INFOTECH 23-02b

Chape de direction AV Evo Asphalte

INFOTECH23-02b

Tarmac steering bracket Evo

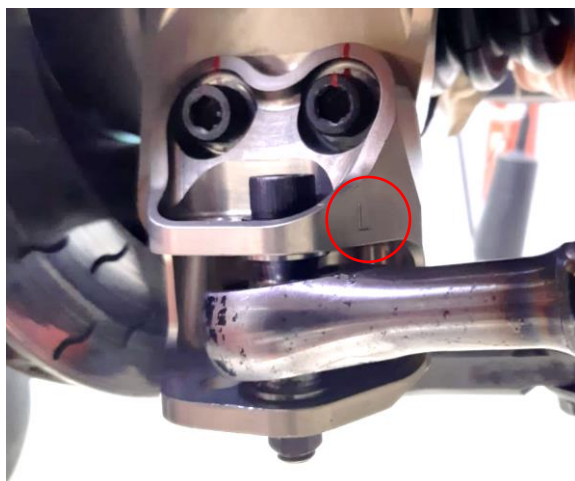
Ces chapes apportent les améliorations suivantes:

- Epure de braquage modifiée : augmentation du potentiel du train AV en virage
- Modification du rapport de démultiplication de braquage : feeling volant plus direct, moins d'angle au volant

L'utilisation des cales de fin de course crémaillère (ref 904921388B) est obligatoire avec ces chapes de direction afin d'éviter d'éviter les contacts des pneus avec les passages de roue.

Coté Gauche

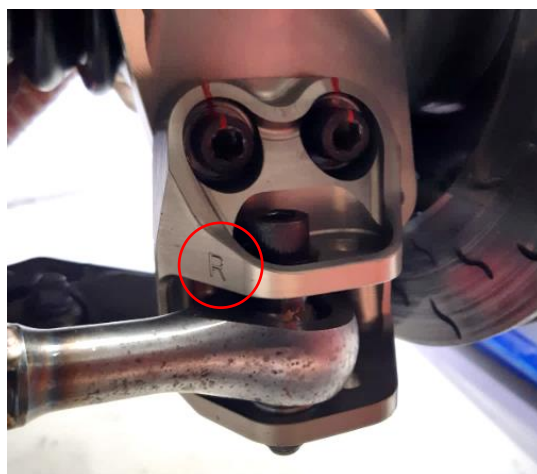
Une attention particulière doit être portée lors de l'assemblage des biellettes de direction sur les chapes. Un marquage L (gauche) et R (droit) vous indique sur quelle position placer la biellette (la fixation intérieure doit être utilisée).

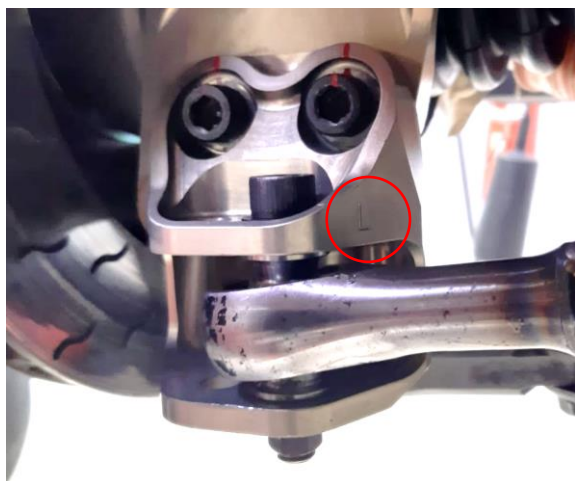
Improvements are :

- New steering geometry : front grip increased during cornering
- Modified steering ratio: better steering feeling , less steering wheel angle

The use of spacers (ref 904921388B) are mandatory with these brackets to prevent contact between the tyres and the wheelarches.

Left side

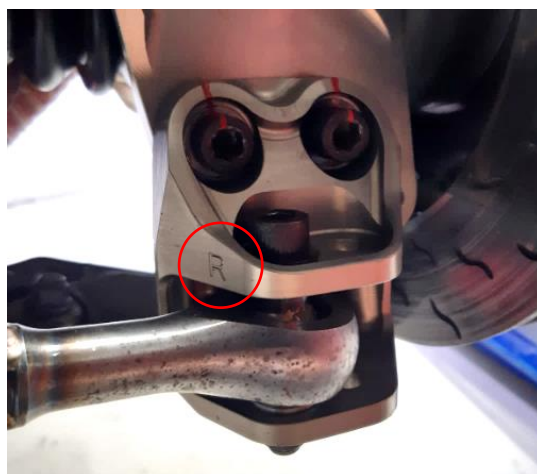
Be careful when assembling the steering rod on the brackets. Left (L) and right (R) markings show where to bolt the steering rod (inner holes must be used).

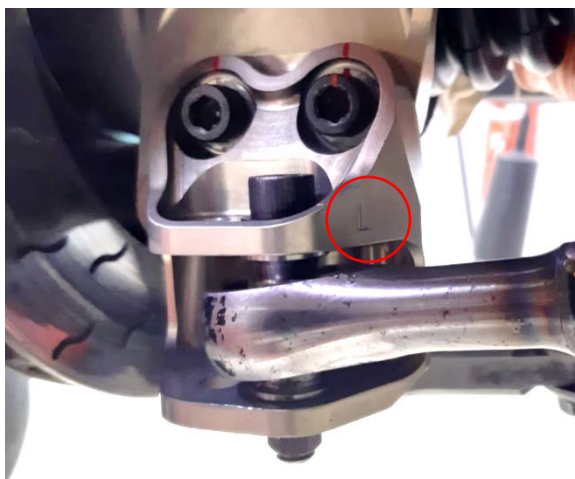
Estos anclajes aportan las mejoras siguientes:

- Cinemática de dirección modificada: aumento del potencial del tren delantero en curva.
- Modificación de la relación de desmultiplicación de dirección: sensación de dirección más directa, menos ángulos

La utilización de tope de recorrido de cremallera (ref 904921388B) es obligatoria con esos nuevos anclajes para evitar el contacto del neumático en el paso de rueda

Lado izquierdo

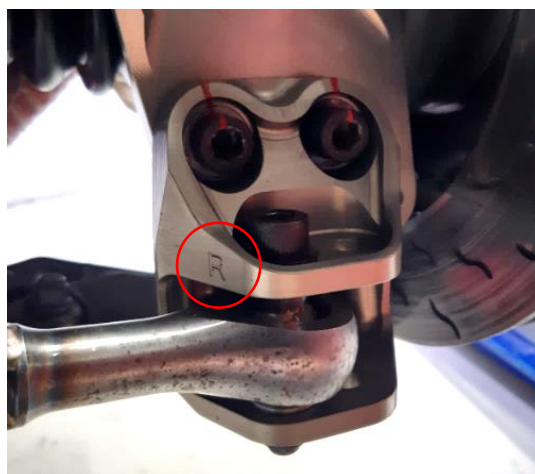
Hay que tener mucho cuidado con el ensamblaje del extremo de dirección con los anclajes nuevos. Las letras L (esquierda) y R (derecha) indican la posición donde deben fijarse el extremo de dirección y orientación del anclaje dependiendo del lado (siempre deben usar el punto de fijación interior).
